Moteur : bruit de cognement/craquement/cliquetis après le démarrage, le moteur ne démarre pas

Date de sortie : 15.04.2013

Présentation du tendeur de chaîne de distribution modifié :

Figure 5

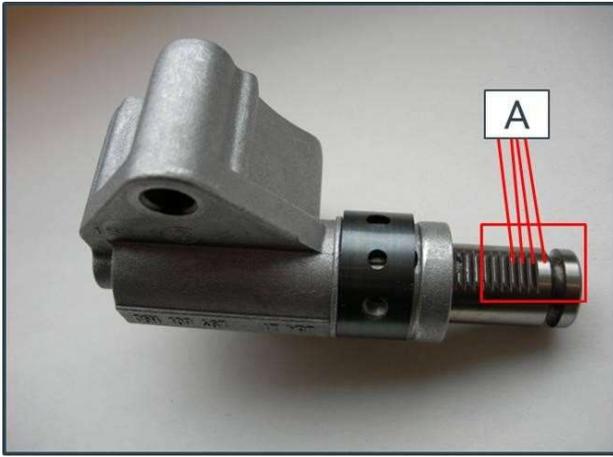
Tendeur de chaîne de distribution, ancienne conception :

Si vous pouvez compter plus de 4 dents (voir Fig. 5, repère A) :

- Remplacer la chaîne de distribution et le tendeur de chaîne de distribution conformément aux ⇒ [Catalogue de pièces d'origine/Manuel de réparation](#).

Figure 6

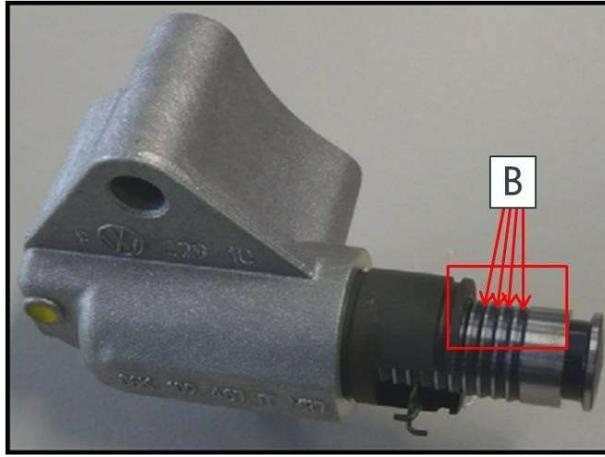
Tendeur de chaîne de distribution, nouveau design :

Si vous pouvez compter plus de 6 rainures (voir Fig. 6, repère B, 4 rainures représentées) :

- Remplacer la chaîne de distribution conformément au ⇒ [Manuel de réparation](#).

Fig. 7) Entrainement par chaîne de distribution en coupe

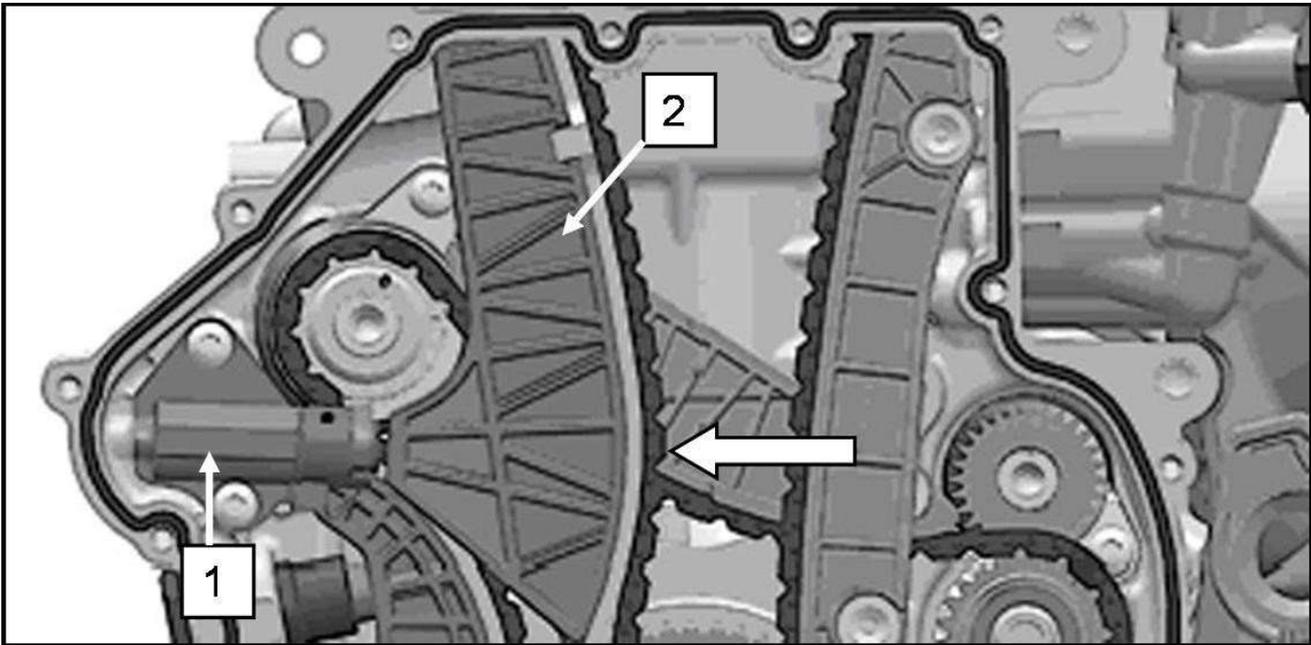
Vérification du tendeur de chaîne de distribution (nouvelle conception uniquement) :

Vérifiez le fonctionnement du tendeur de chaîne de distribution comme suit :

- Retirez le couvercle inférieur de la chaîne de distribution conformément au ⇒ [Manuel de réparation](#).
 - Vérifiez que le couvercle inférieur de la chaîne de distribution n'est pas endommagé. En cas de dommage : Remplacer le carter de chaîne de distribution (inférieur) conformément au ⇒ [catalogue de pièces d'origine](#).
 - Appuyez à la main le patin du tendeur de chaîne de distribution (voir Fig. 7, pos. 2) contre le tendeur de chaîne (voir Fig. 7, pos. 1).
 - a. Si le piston du tendeur de chaîne de distribution est enfoncé dans le tendeur lorsqu'il est pressé à la main (voir Fig. 8, flèche rouge) :
 - Le tendeur est défectueux – passez à l'étape 1.
 - b. Si le piston du tendeur de chaîne de distribution ne s'enfonce pas dans le tendeur lorsqu'il est pressé à la main, même après plusieurs tentatives (voir Fig. 9, flèche verte) :
 - Le tendeur est en bon état – passez à l'étape 2.
